Technische Änderung zu HDC Sockelgehäusen 16D/32A/32B

- PCN-Nummer: PCN-PKDPB72-20181116-00-A
- Datum der Veröffentlichung: 16.11.2018
- Gültigkeitsdauer: bis auf Widerruf
- Revisionsnummer: 00-A

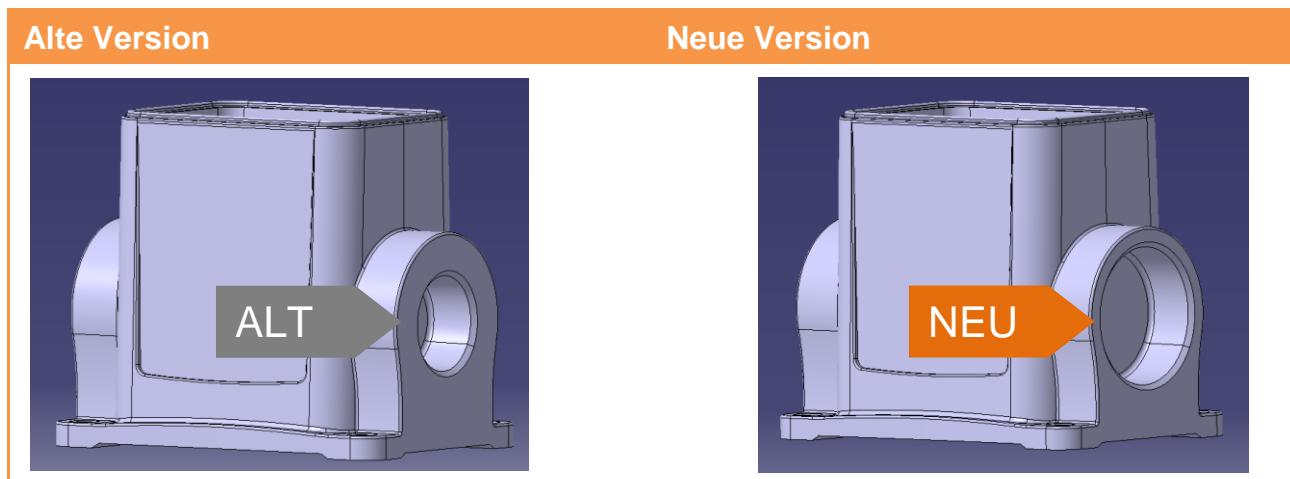
Die Sockelgehäuse sind generell für zwei Bohrungen, bzw. Kabeleingänge vorbereitet. Bei Sockelgehäusen mit nur einem Kabeleingang ist das gegenüberliegende Loch verschlossen.

Der Innendurchmesser der Lochvorbereitung wird nun deutlich vergrößert. Dies hat allerdings keine weiteren Folgen für den Anwender.
